Avis délibéré de la mission régionale d'autorité environnementale sur la nécessité d'actualiser l'étude d'impact du projet de parc photovoltaïque de Salzuit, présenté par SAS Centrales photovoltaïques PS2, sur la commune de Salzuit (43)

Avis n° 2022-ARA-AP-1458

Figure 2: Plan masse du projet tel que résultant du permis modificatif. Source : permis modificatif, page 21.

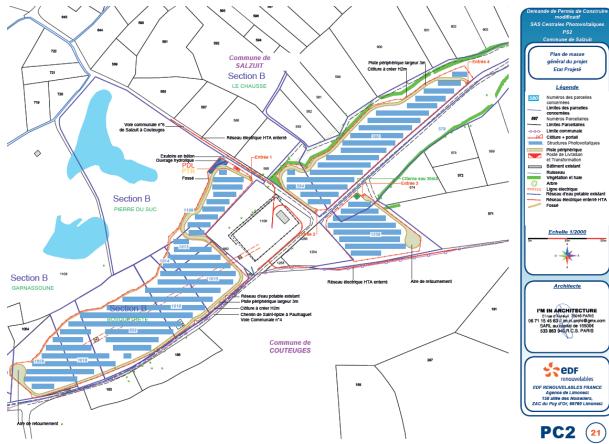
Parmi les changements apportés, ceux les plus susceptibles d'impacts sur le paysage sont liés à la surface des panneaux, leur hauteur ainsi que l'emprise liée aux voiries.

Le linéaire de voirie, comme son emprise diminue et la superficie des deux nouvelles aires de retournement (non calculée) est assez limitée.

La surface de panneaux est en diminution (de 24 100 à 21 538 m²).

S'agissant de la hauteur de panneaux photovoltaïque la modification peut être qualifiée de faible (+ environ 28 cm) ce qui semble être perceptible uniquement à courte distance. De plus, les panneaux s'inscrivent globalement sur un terrain dont les courbes de niveaux semblent similaires lorsque l'on compare les coupes d'implantation du permis initial et du permis modificatif. Toutefois, la hauteur des remblais n'étant pas connue, il n'est pas possible d'évaluer son incidence sur la hauteur finale des tables.

Le projet prévoit une réduction de l'emprise de la surface clôturée qui passera ainsi de 5,86 ha à 4,93 ha. L'impact en termes de consommation d'espace est donc légèrement diminué.
